不具合連絡書

連絡受理日	2011年 8月 10日 AM/PM 4 : 00																	
不具合受付け者名	営業 ・ 品質保証 1 課 田幸 大輔																	
客先名	日本モレックス株式会社 (大連) 連絡者名 大連工場 品質管理課 住本様																	
客先よりの連絡方法	()電話 ()郵便 ()荷物 (O)Eメール ()FAX																	
不具合区分	()苦情 (O)不良 ()クレーム																	
図番 / 品名	503450-1208 / HI-FIX COAX HARNESS FOR 1.2GHZ INNER MOLD																	
ロットNo./数量	10218BW1B / 161,300 10221BW1B

金属バリ

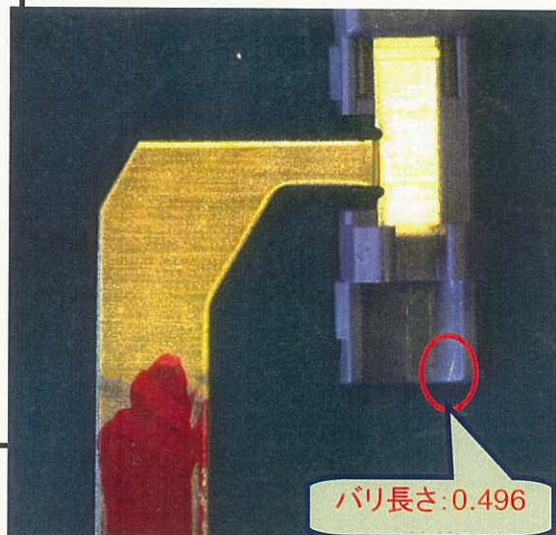
客先の組立工程にて、製品に金属バリが
付着しているのを発見。

1pcs/900pcs=0.11%(ロット:10218BW1B)

6pcs/420pcs=1.43%(ロット:10221BW1B)

控えサンプルを確認
